## 神宮外苑地区第一種市街地再開発事業に伴う

### 4列イチョウ並木の西側1列の調査と保全策に対するセカンドオピニオン

株式会社庭樹園 代表取締役 當内 匡

図1 健全で良い樹形を保つための樹木保護範囲を決めるためのガイドライン と TPZ 半径の二つの設定例（米国国家規格協会の解説書より）<sup>3)</sup>

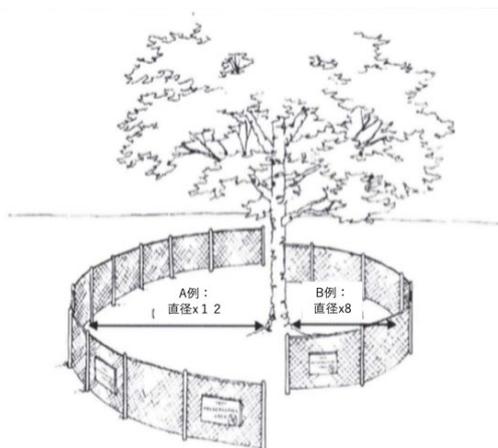
対象のイチョウを当てはめると、イチョウは一般に傷などのダメージに強い樹種であり、また老樹であるので、通常では幹直径の12倍の半径が樹木保護範囲となる。しかし対象樹木がとくに貴重な樹木である場合、1ランク上げることが適当であるので、今回以下のように15倍が適用されていることは妥当であると言える。

対象のイチョウの最大幹直径が0.98mであるので、 $0.98\text{m} \times 15 = 14.7\text{m}$ の半径エリア、縁石からでは16.2m内外である。今回の提案は現段階では、それを少し超える範囲まで根が保護され、またその先の根を補完する形で、1年前に根回しが実施され発根が促進されるので適当な処置であり、根系保護範囲の設定は問題ないと言える。
